# PROJET ÉOLIEN LES CHESNOTS (60)

Réponse à l'avis de la MRAe Hauts-de-France  
N° 2022-6304

Rédigé en octobre 2022

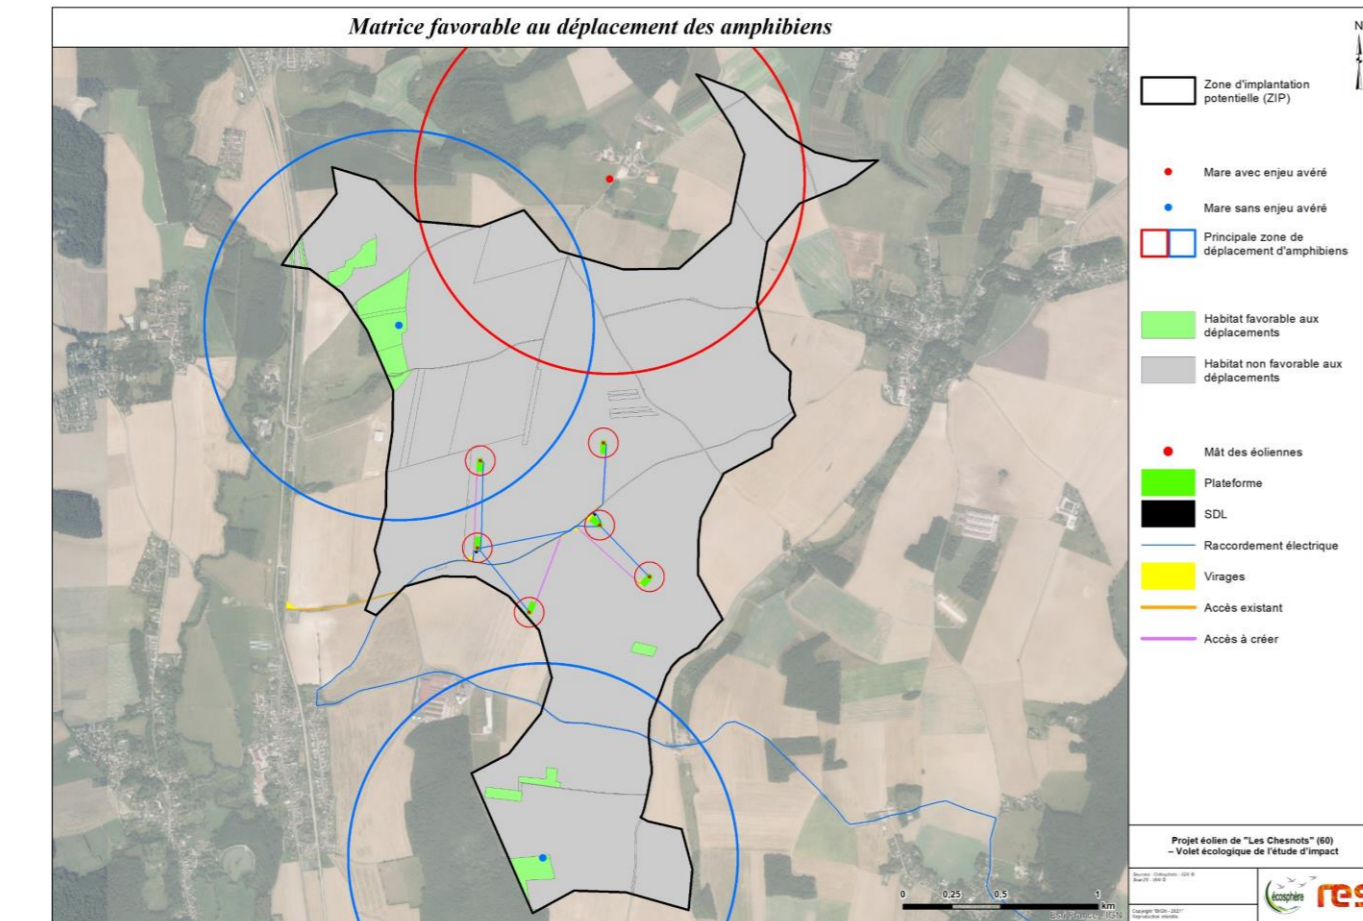
p.13. L'autorité environnementale recommande de présenter une carte superposant le projet à l'occupation des sols actuelle et de reprendre l'analyse des impacts sur la faune (oiseaux et chauves-souris) de manière plus détaillée au regard des évolutions, notamment celles de la plantation arbustive et des friches.

La carte superposant le projet à l'occupation du sol actuelle a été insérée (carte 129 page 372).

Comme indiqué ci-dessus, une actualisation de l'occupation du sol a été effectuée en 2022. L'objectif était de vérifier si les pratiques agricoles avaient évolué significativement et si l'évaluation réalisée en 2018 était toujours d'actualité. On s'aperçoit que la vocation agricole n'a pas changé entre 2017 et 2022, et que la très grande majorité de la surface de l'AEI est concernée par de la grande culture (openfield). Néanmoins, on constate que l'occupation du sol a évolué :
